敦賀発電所2号炉
敷地の地形, 地質・地質構造
敷地内のD-1トレンチ内に認められるK断層の活動性
(コメント回答抜粋)

令和5年12月8日
日本原子力発電株式会社

令和5年11月10日審査会合におけるコメントリスト【本日ご説明分】(1/2)

2.1.2 地層の堆積年代 OSL年代測定（生長曲線の例）

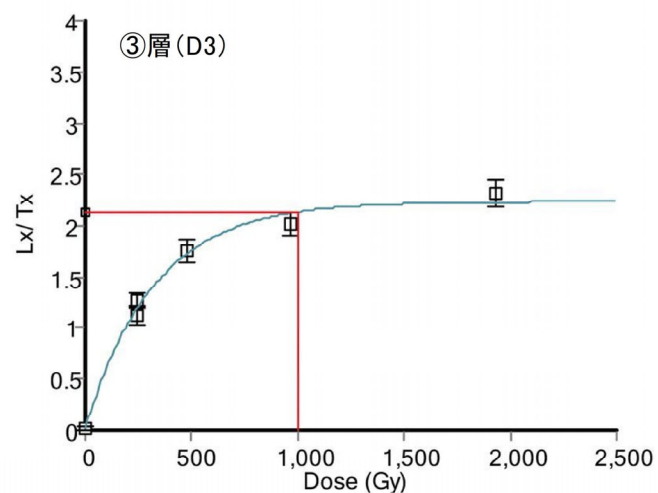
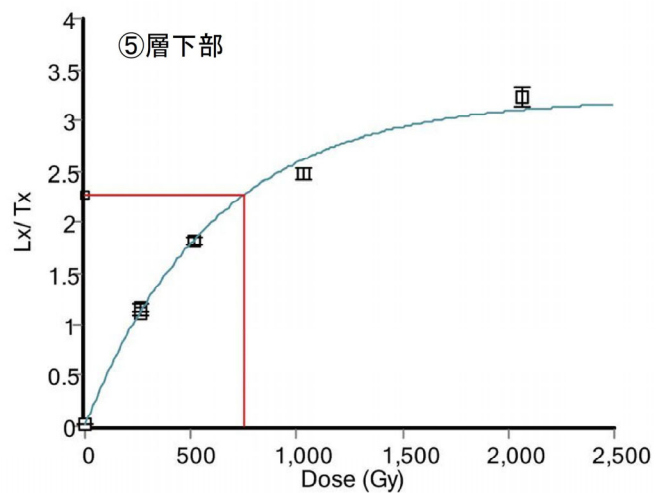
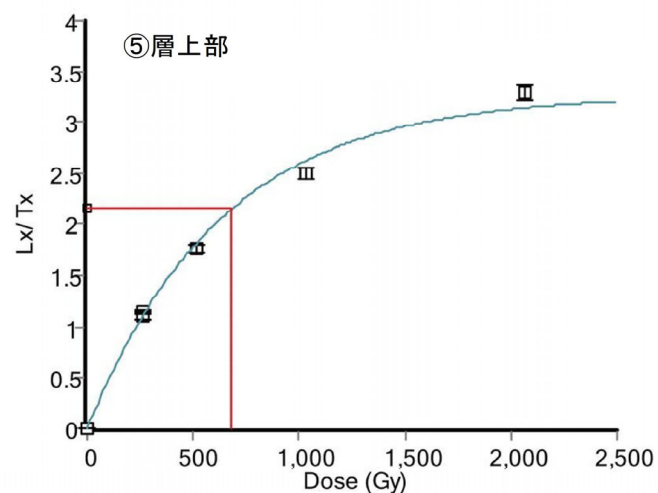
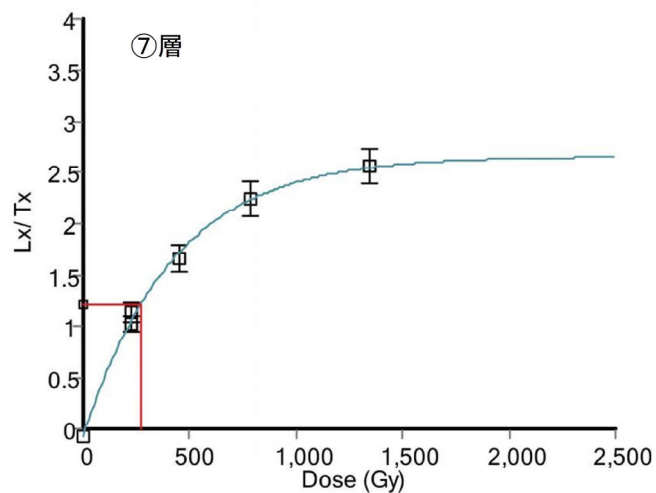
- OSL信号の飽和を踏まえた測定結果の信頼性、年代測定の根拠の妥当性を説明すること。
- OSL年代測定結果の飽和年代の取扱いについて、説明すること。

- 飽和値について、測定結果から得られる生長曲線にWintle and Murray (2006)の飽和値を適用し、天然試料の実OSL強度がその飽和値を超えている場合に飽和として扱っている。
- 測定結果の信頼性について、測定結果から得られる生長曲線は、Wintle and Murray (2006)の除外基準に基づき信頼性を判断している。除外基準に当てはまるデータは除外し、信頼できるデータを用いて年代を求めている。また、各試料の生長曲線データを「補足説明資料3 データ集」に示す。
- 飽和している時の誤差の扱いについて、実際に採取した試料からはWintle and Murray (2006)の飽和値より古いデータが得られていることが事実であり、飽和値としたものより古いとしか評価はできない。また、測定における誤差の要因についても説明を追加する。Thiel et al.(2011)及びMurray et al. (2014)では、誤差を付けず〇〇万年前(>〇〇)と扱っている。原電道路ピット東向き法面③層中のD3層から採取した試料についても、年代値の評価としては「13.3万年前より古い」という評価である。

• 年代値と飽和値はWintle and Murray (2006)の除外基準※に該当しない試料台で計算しており、信頼性を確認している。

当初申請書に記載していた③層に係るテフラ分析結果(1/4)

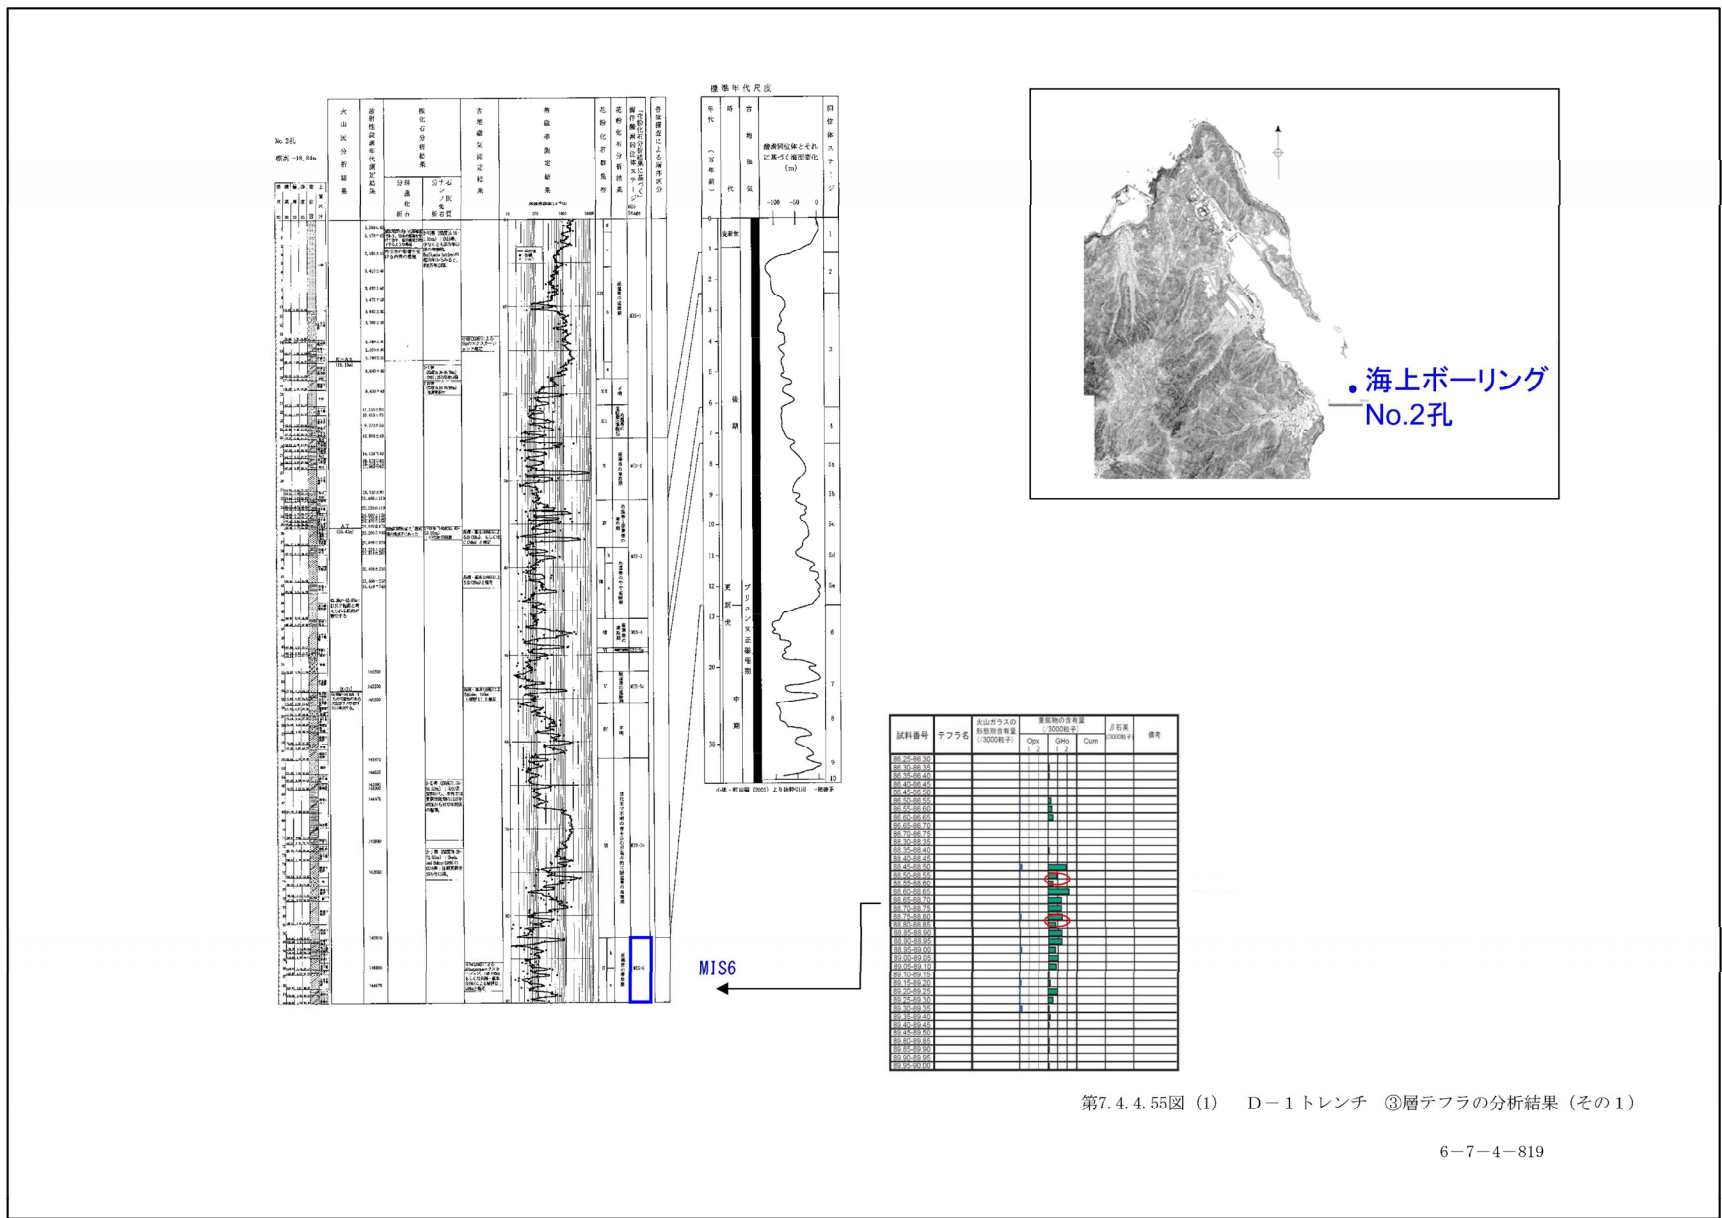
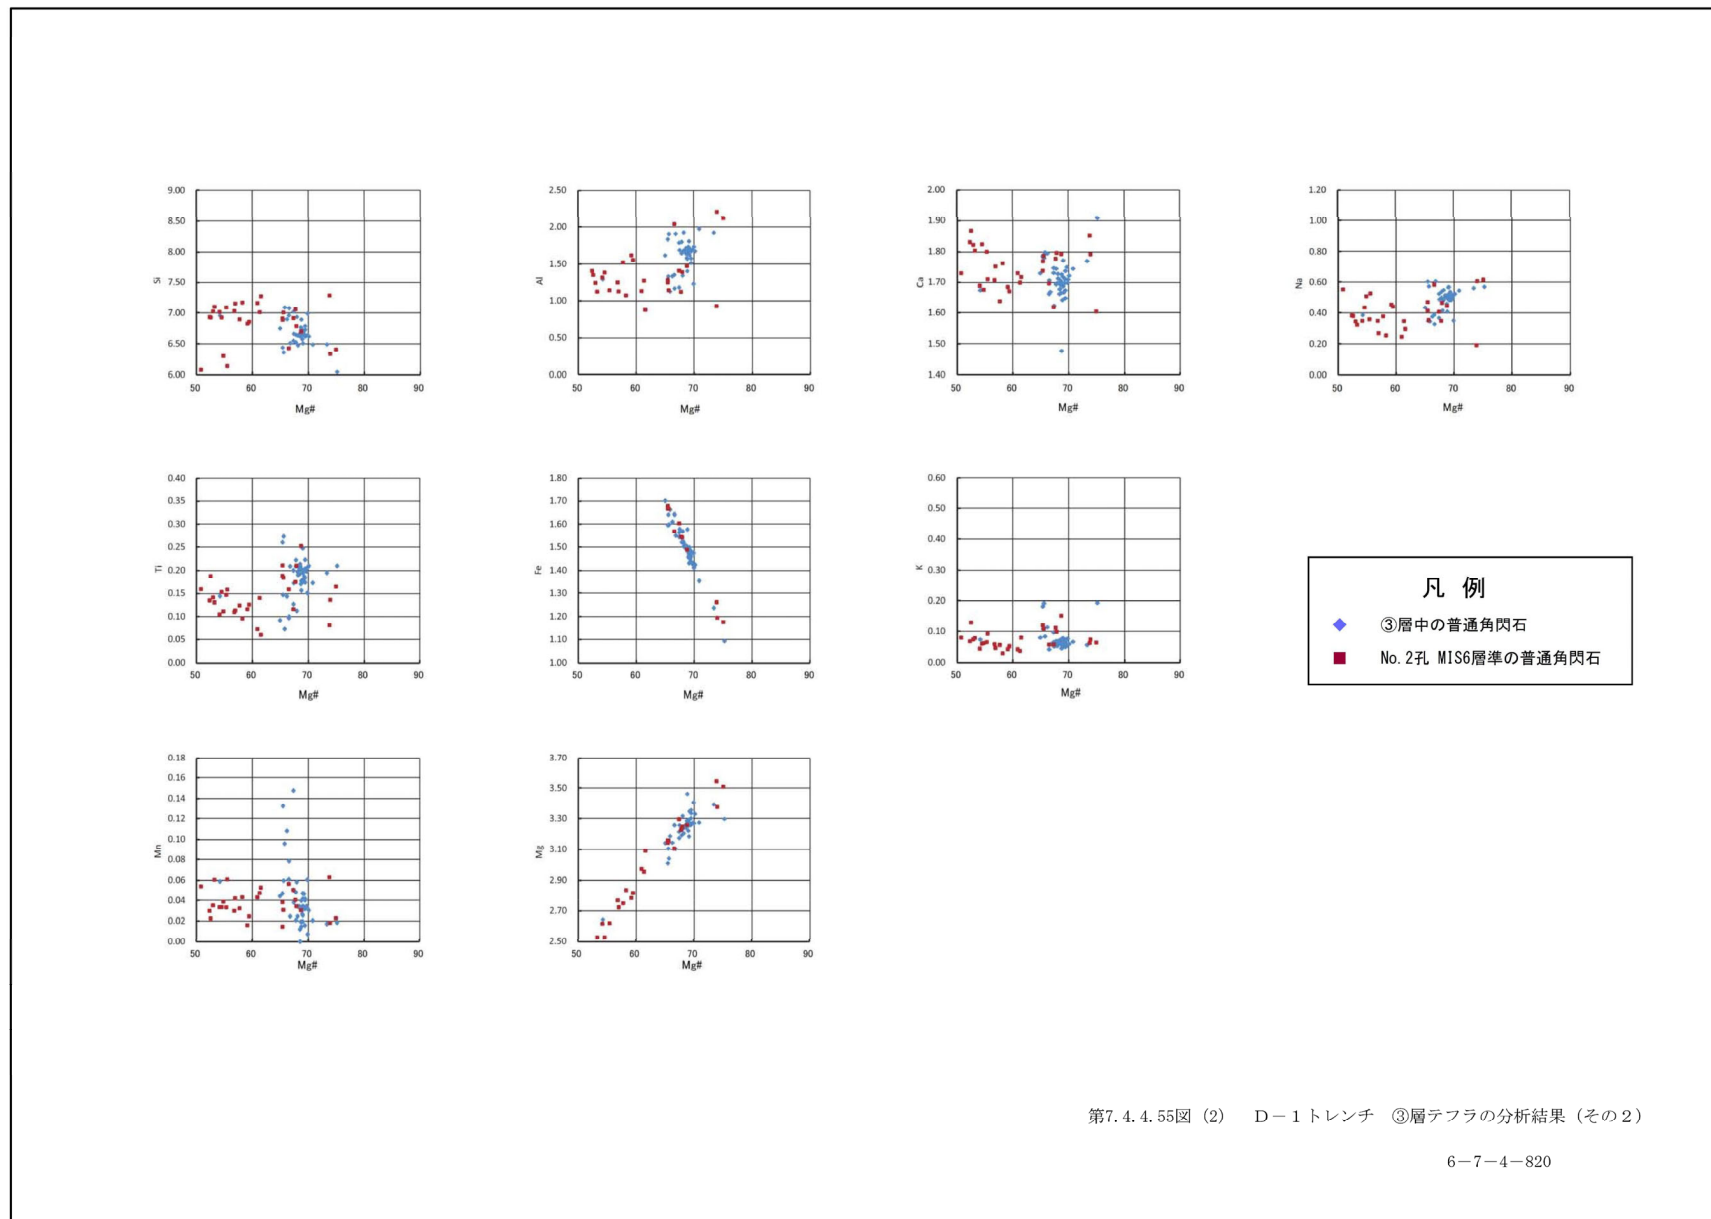
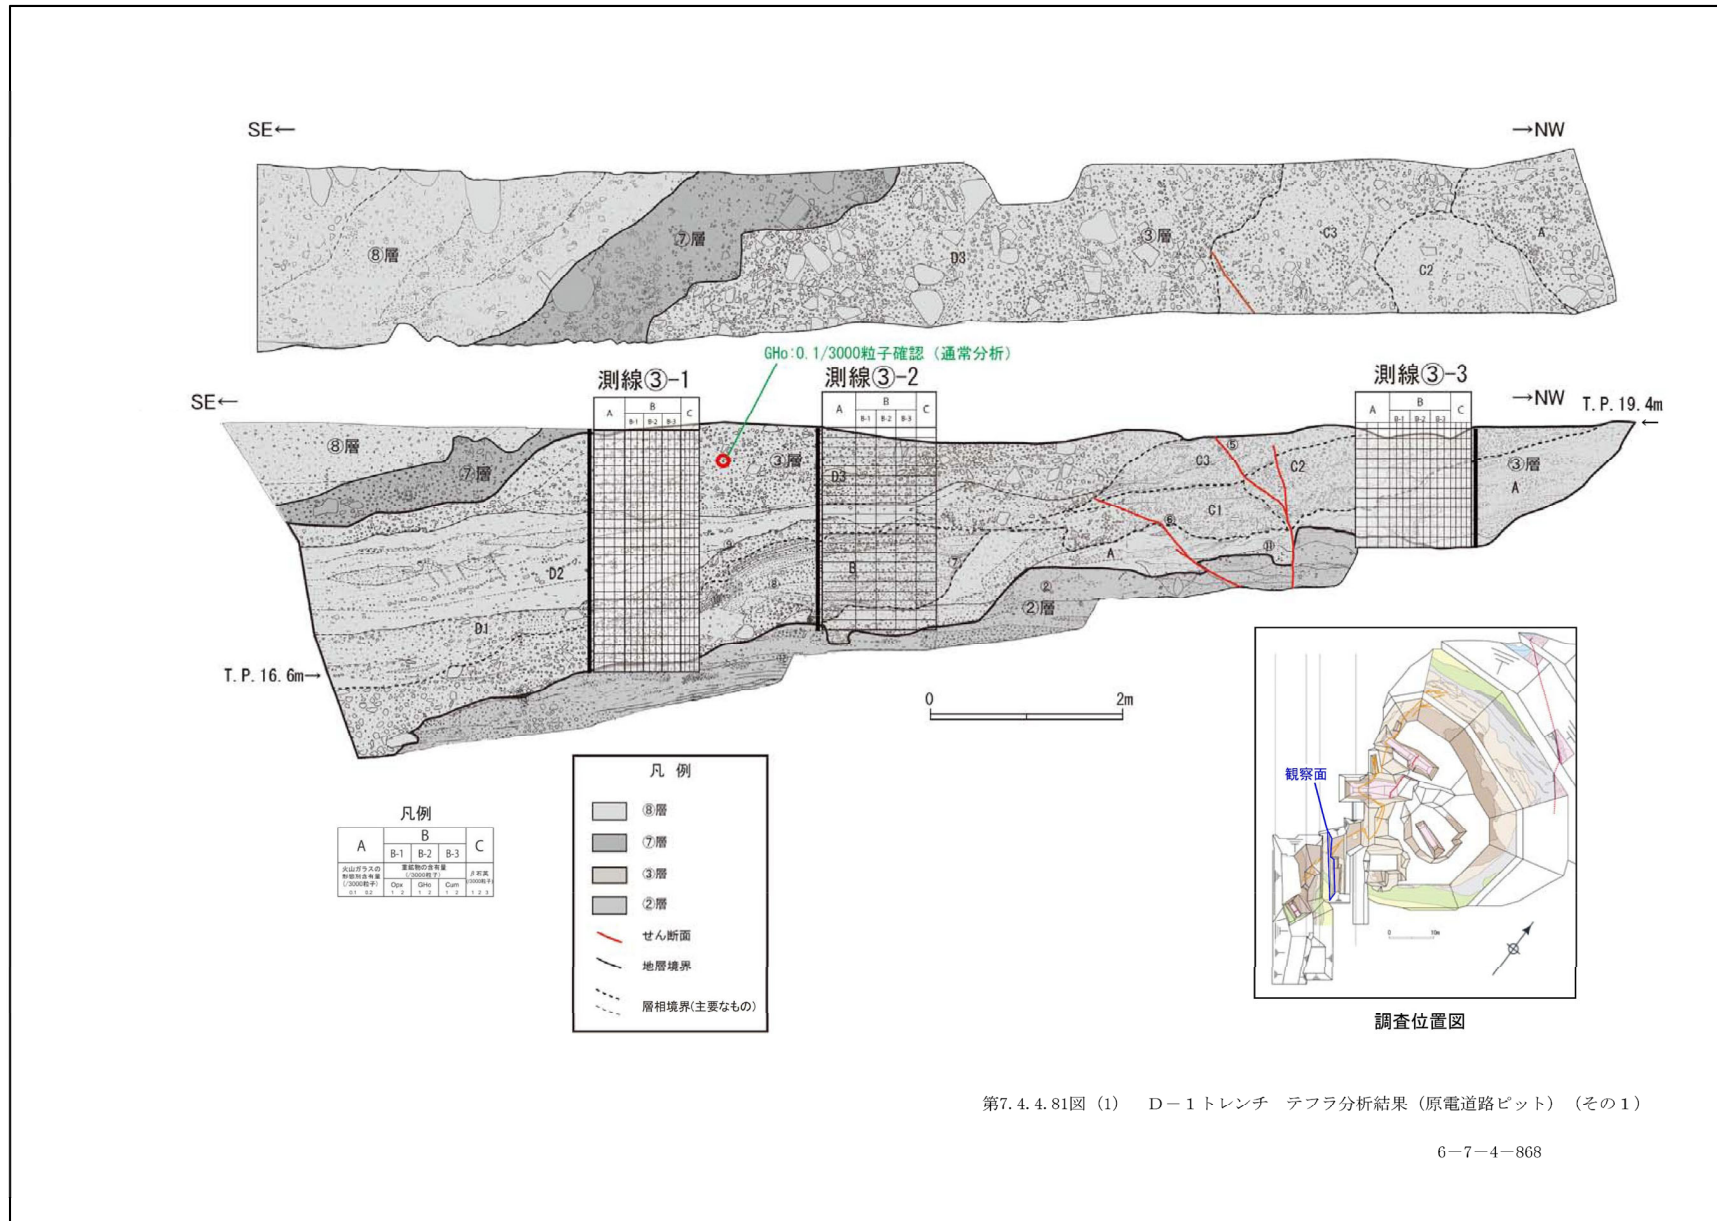
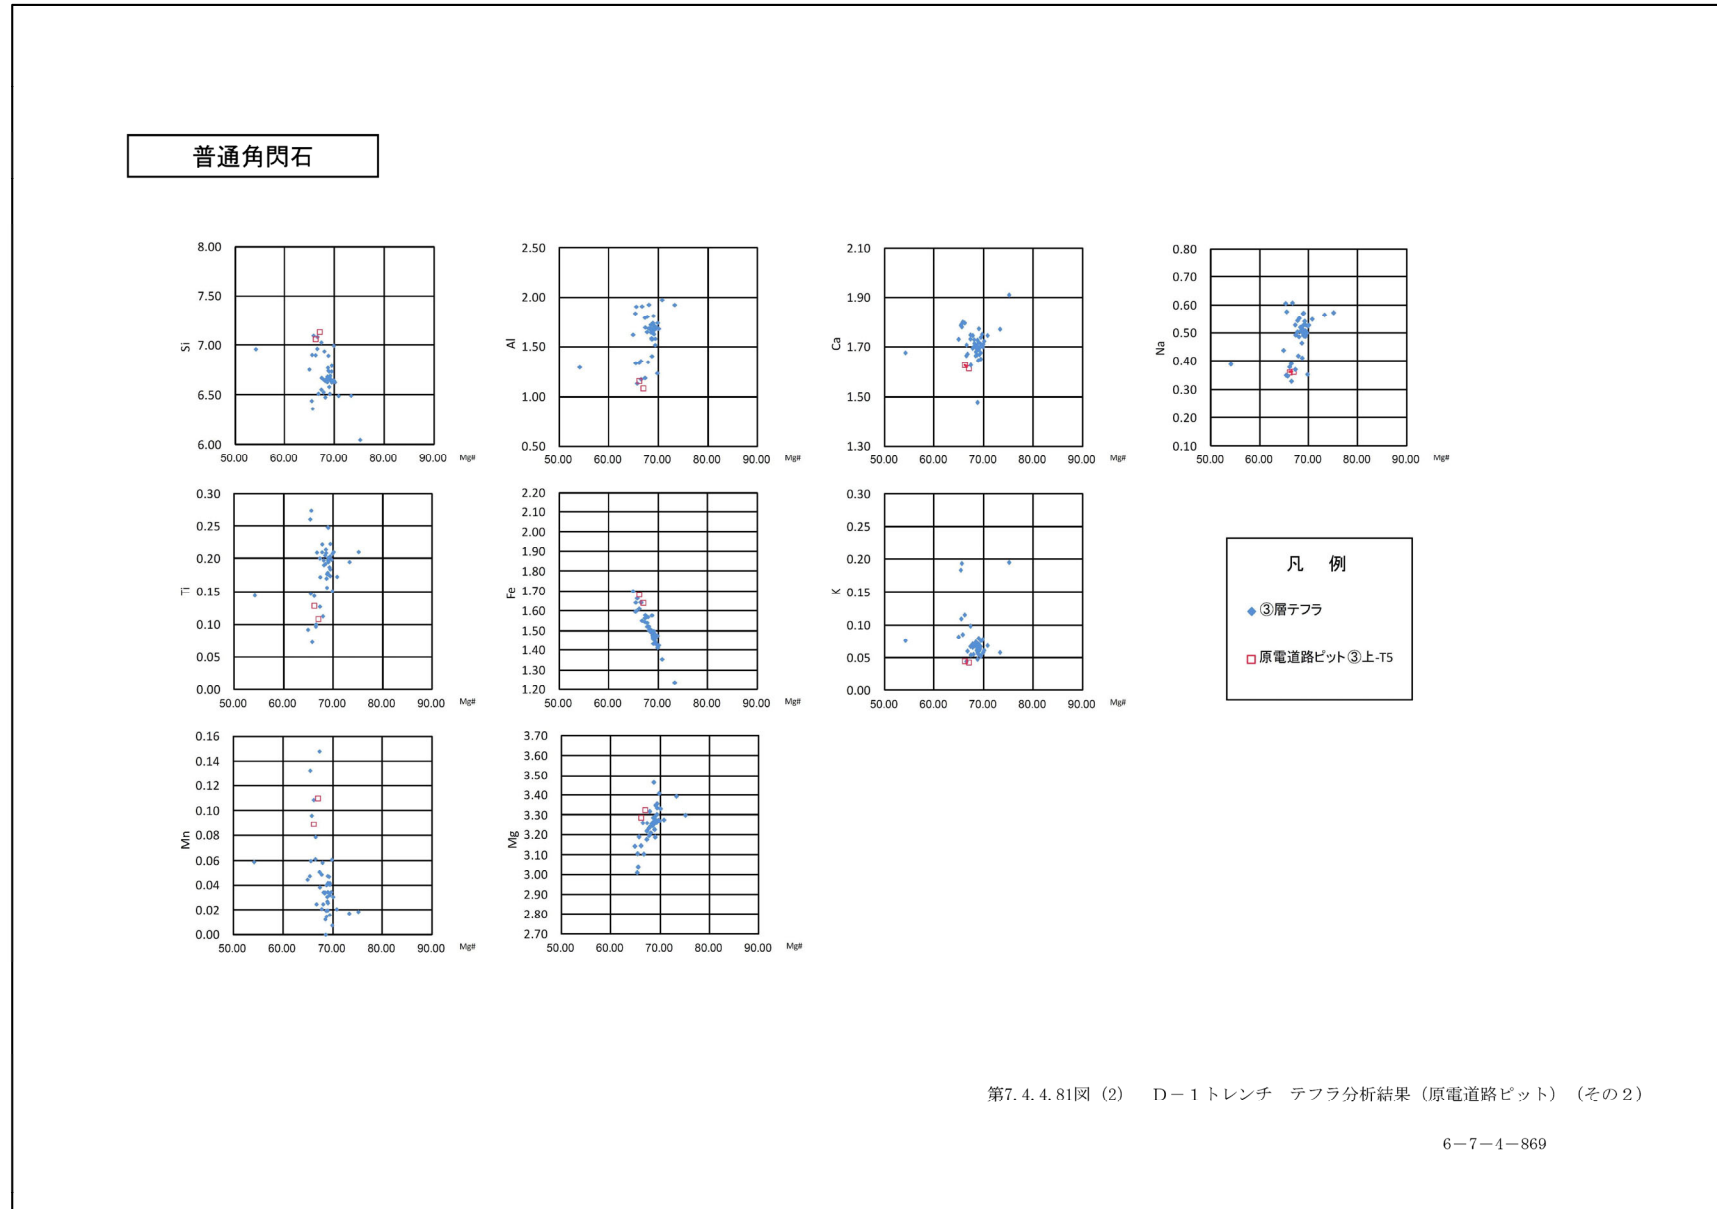
- 当初申請書に記載していた③層で実施したテフラ分析結果を補正申請で削除した理由について説明すること。

補正申請(令和5年8月31日提出)においては、D-1トレンチ北西法面で実施したOSL年代分析結果が年代既知のテフラ分析の結果(DKP降灰層準, K-Tz降灰層準, Mh降灰層準)と整合的であったことから、③層の堆積年代の説明ではOSL年代分析結果に重きを置いたため、③層で実施したテフラ分析結果を削除した。

しかしながら、③層で実施したテフラ分析結果は、③層の堆積時期を示すデータとしては有効であることから、地層の堆積時期を示す花粉分析結果と同様の位置付けで、③層の堆積年代を補足するデータとして使用することとする。

2.2.1.8 原電道路ピット～ふげん道路ピット (原電道路ピット東向き法面～ふげん道路ピット東法面 スケッチ)

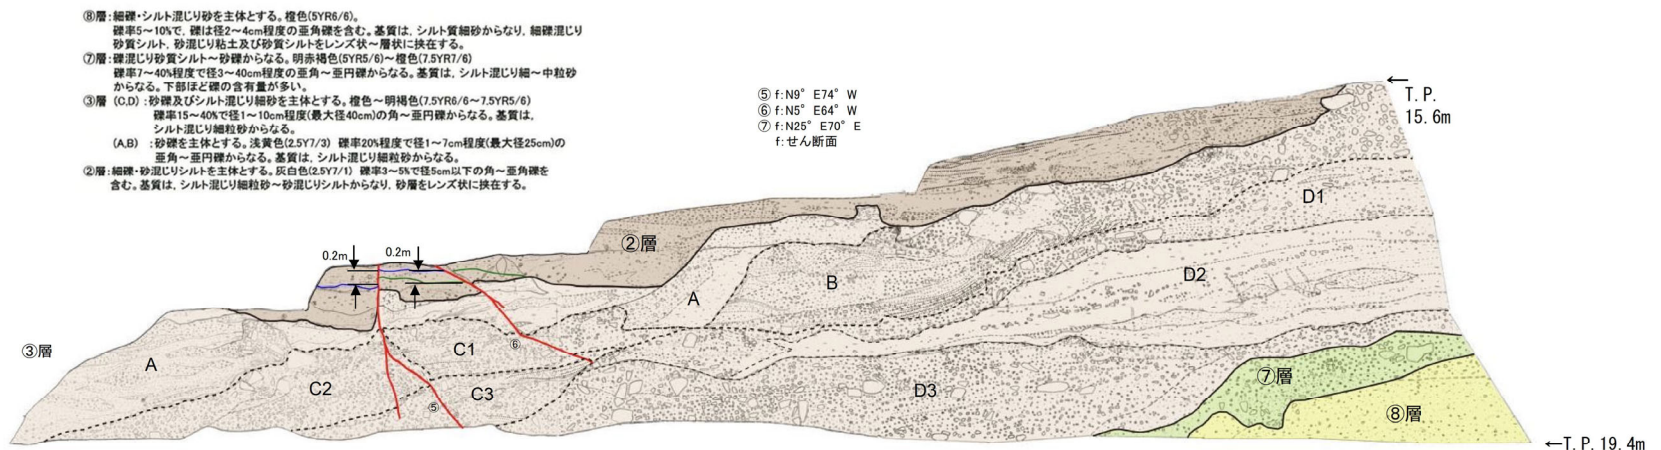
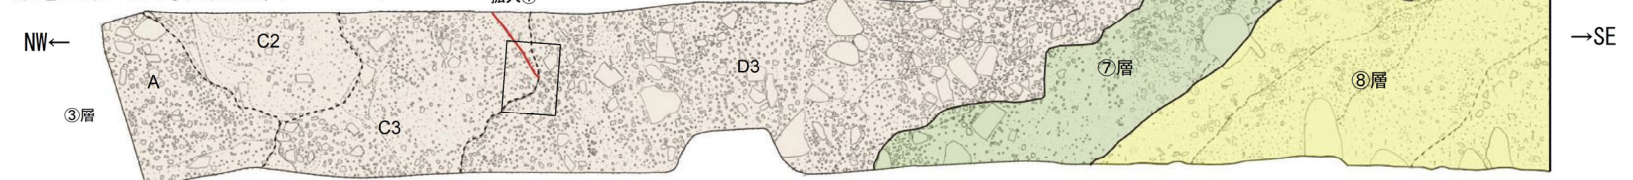
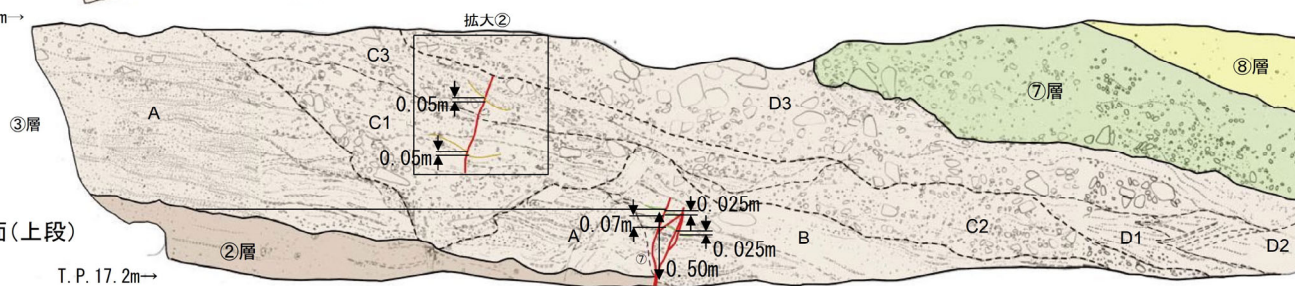
- 原電道路ピットにおいて、K断層に見られる2つの変位量を合わせて、K断層のトータルの変位量とした考えを明確にすること。一般的な変位量の出し方を説明し、個々の地点ごとにその説明をすること。

- 鉛直変位量は、断層による変位や変形を受けたと判断した範囲を挟んだ上盤と下盤の同一層準の比高差として求めている。
- 原電道路ピット東向き法面を除く露頭では上記の考え方に基づき同一層準の変位基準を用いて鉛直変位量を求めている。
- 原電道路ピット東向き法面においては、原電道路ピット底盤西側部から連続し逆断層センスをもつことからK断層と評価した2条のせん断面について、それぞれのせん断面における変位量を同一層準の変位基準を用いて求め、それらを合算したものをK断層全体の鉛直変位量とした。

- 原電道路ピット東向き法面で認められるK断層は、②層及び③層中のC層までの地層に変位を与えているが、その直上に分布する③層中のD3層は変位・変形を受けておらず、D3層は下位のC層とは明瞭な傾斜不整合関係で接している。同法面では、K断層は数条に分岐しており、②層中の地層を変位基準とした鉛直変位量は合計で0.4mである(原電道路ピット底盤西側部から連続し逆断層センスをもつことからK断層と評価した2条のせん断面について、それぞれのせん断面における変位量を同一層準の変位基準(スケッチ中の青線及び緑線)を用いて求め、それらを合算したものをK断層全体の鉛直変位量とした)。
- 原電道路ピット東向き法面で実施した③層のOSL年代測定は、K断層と傾斜不整合関係で接しているD3層について実施しており、③層の堆積年代は133kaより古いことを確認した。なお、D3層に対比される地層は、D-1トレンチ入口南側法面において、美浜テフラを含む⑤層に不整合関係で覆われていることを確認している。
- これらのことから、原電道路ピット及びふげん道路ピットにおいて、K断層は133ka以前に堆積したD3層に変位・変形を与えていない。
